DELIBERAZIONE DELLA GIUNTA REGIONALE 14 luglio 2021, n. 1166

[ID\_VIP: 4849] D.lgs. 152/2006 e ss. mm. ii. e L.R. 11/2001 e ss. mm. ii. – Procedura di VIA di competenza Statale relativo ad un progetto di potenziamento di un impianto di produzione di energia elettrica da fonte eolica, di potenza pari a 42 MWp, da realizzare nei comuni di Motta Montecorvino (FG) e Volturara Appula (FG). Proponente: ERG Wind 4 S.r.l. Parere di competenza della Regione Puglia.

**OGGETTO:** **[[ID\_VIP: 4849] D.lgs. 152/2006 e ss. mm. ii. e L.R. 11/2001 e ss. mm. ii. – Procedura di VIA di competenza Statale relativo ad un progetto di potenziamento di un impianto di produzione di energia elettrica da fonte eolica, di potenza pari a 42 MWp, da realizzare nei comuni di Motta Montecorvino (FG) e Volturara Appula (FG)**

**Oggetto:** PROGETTO DI POTENZIAMENTO DELL'IMPIANTO EOLICO NEI COMUNI DI MOTTA MONTECORVINO E VOLTURARA APPULA (FG), IN LOCALITA' SERRA DEFENZA, DELLA POTENZA COMPLESSIVA DI 42 MW

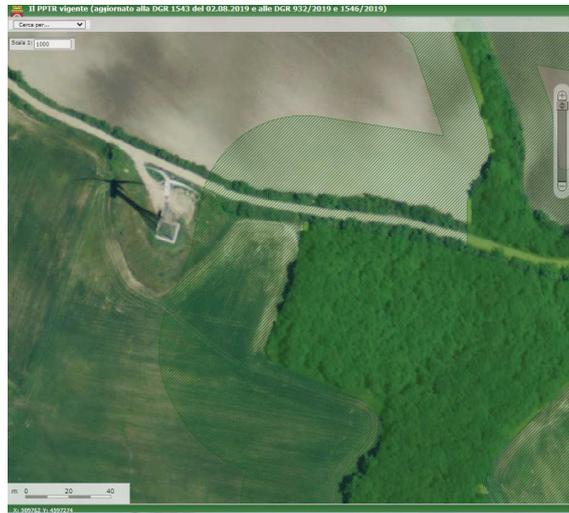
In merito alla presenza del **BP "Boschi"** viene riportato che *"Solo il cavidotto esterno esistente attraversa tale vincolo a bosco, dato che il tracciato del cavidotto non verrà modificato ma solo adeguato elettricamente, non si avrà alcuna interferenza diretta e permanente."*

E' evidente che l'adeguamento del cavidotto comporterà operazioni di scavo che intercetteranno le radici con un evidente danno per l'apparato radicale e di conseguenza sulla stabilità degli alberi e sulla loro funzionalità.

L'attuale impianto presente su Serra Defenza ripreso, attraverso google maps, da via Montecorvino periferia del paese di Pietramontecorvino

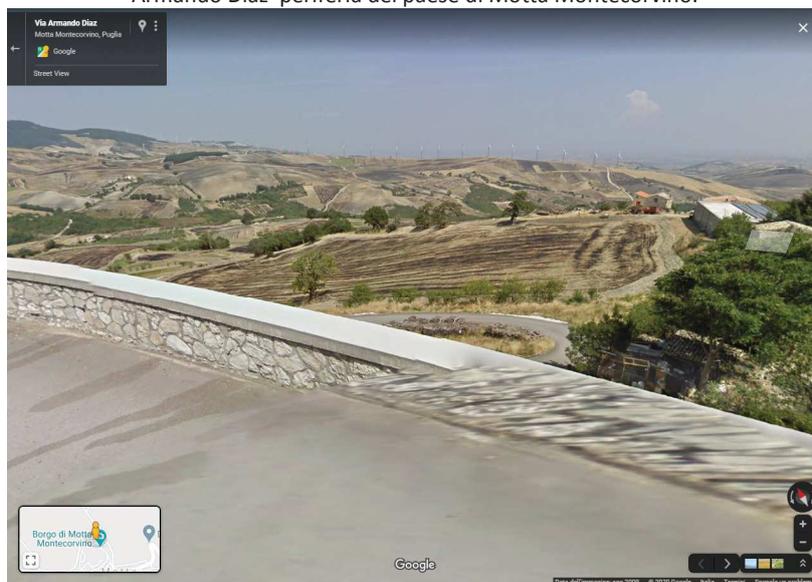
Dalla Scheda d'Ambito tra le criticità viene riportato "L'impoverimento delle comunità e l'assenza di efficaci politiche in favore della montagna e dei centri minori hanno esposto, inoltre, le amministrazioni locali alla lusinga delle royalties erogate dalle imprese impegnate nella installazione di pale eoliche, la cui proliferazione è a lungo avvenuta senza alcuna programmazione ed attenzione per i valori paesaggistici dell'area." L'impianto esistente, in

particolare, essendo stato realizzato esclusivamente con concessioni edilizie rilasciate dai Comuni non ha scontato nessuna valutazione ambientale e paesaggistica.

Elaborato di progetto DW19042D-V11 "CARTA DELLA VISIBILITA' GLOBALE DEL PARCO EOLICO - ZVI 2"

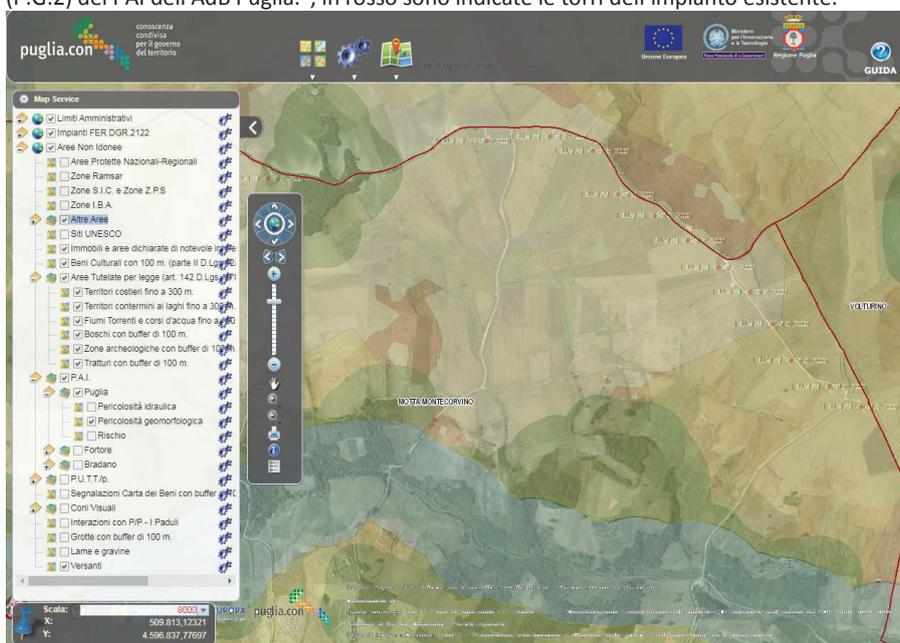
**La vigenza di Area non Idonea per le Aree tampone e che il divieto è vigente e applicabile è confermato peraltro anche nella sentenza del TAR Puglia (Sezione Prima) n. 01182/2013 confermata dalla Sent. Consiglio di Stato N. 03670/2019 oltre che dalla sentenza dello stesso TAR Puglia (Sezione Prima) n. 00498/2014.**

L'impianto, inoltre, contrasta con il Regolamento Regionale n. 24/2010 con riferimento anche alle torri R-MT06, R-MT07 e R-MT08 e alla pista ex novo di collegamento tra le torri R-MT07 e R-MT08 con "Area non idonea" individuata come "AREE A PERICOLOSITA' GEOMORFOLOGICA (PAI) PRESENTI IN PUGLIA E INDIVIDUAZIONE DELLE TIPOLOGIE INIDONEE DI IMPIANTI" in quanto rientrano nell'area "Aree a pericolosità geomorfologica elevata (P.G.2) del PAI dell'AdB Puglia."

**Stralcio della Tav. DW19042D-V15**

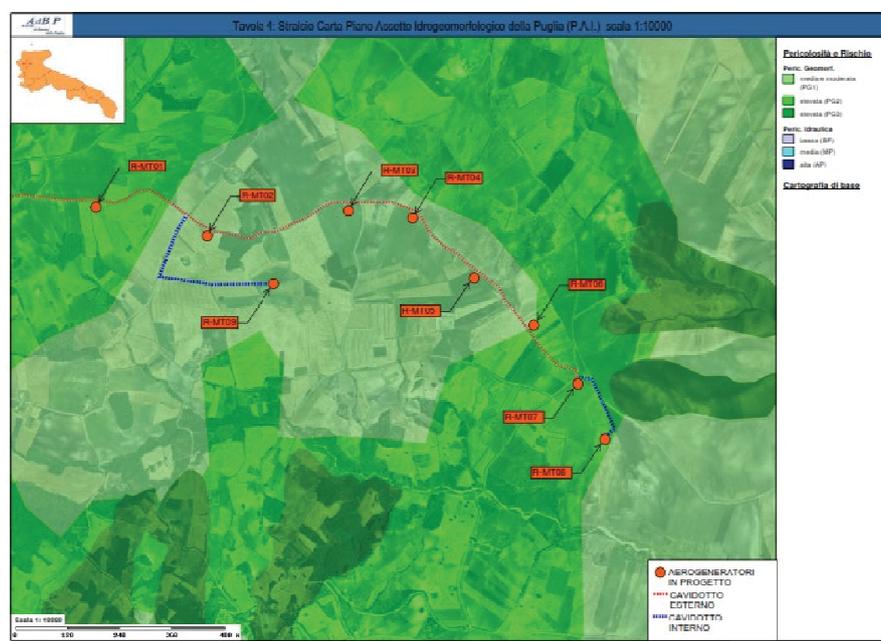
<<L'area di progetto, con riferimento alla cartografia allegata al Piano, rientra integralmente in aree definite "a pericolosità da frana">> nonché precisa che <<La cartografia di Piano mette in evidenza che gli aerogeneratori R-MT01, R-MT07 e R-MT08 e il cavidotto di collegamento tra la turbina R-MT07 e R-MT08 ricadono in aree a pericolosità elevata – P.G.2, mentre tutte le altre turbine e i cavidotti di progetto ricadano in aree P.G.1. (cfr. DW19042D-V15).>>.

Tanto è rilevabile dallo stralcio di seguito riportato:

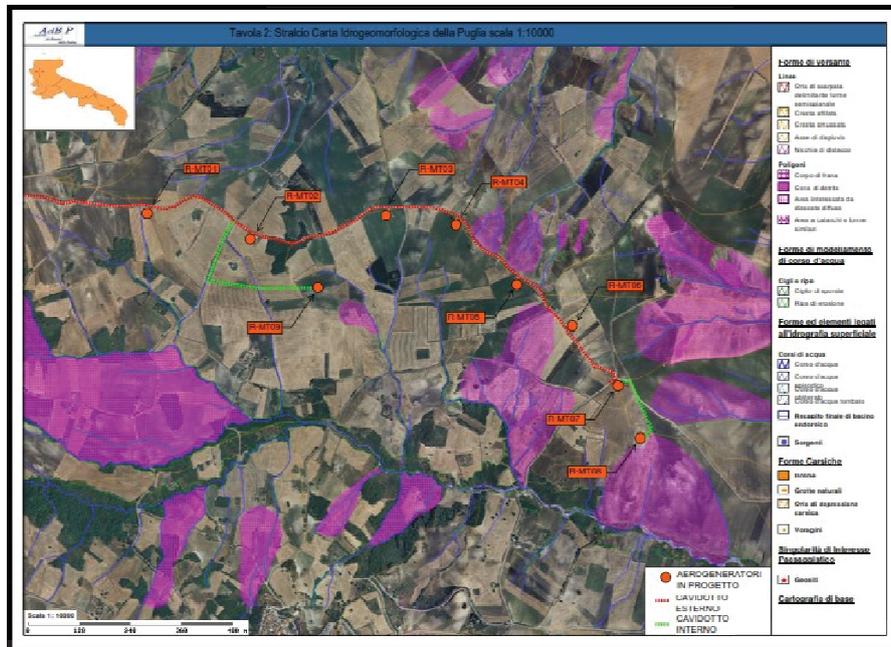
Con riferimento all'area interessata dal parco eolico, oggetto di studio, la Carta Idrogeomorfológica ha riportato alcune forme ed elementi legati all'idrografia superficiale, in particolare rileva un reticolo idrografico secondario diffuso. Inoltre nell'area di progetto la Carta Idrogeomorfológica ha riportato alcune Aree interessate da dissesto diffuso. La carta mostra altresì che le opere che si intendono realizzare ricadono in aree di cresta e al di fuori di zone interessate da fenomeni di instabilità:

A riguardo si rileva che l'AdB Distrettuale dell'Appennino Meridionale Sede Puglia in data 15/10/2019 ha trasmesso il proprio parere di competenza con nota prot. N. 0011705 - U 15/10/2019 ha evidenziato, rispetto agli aerogeneratori da dismettere che:
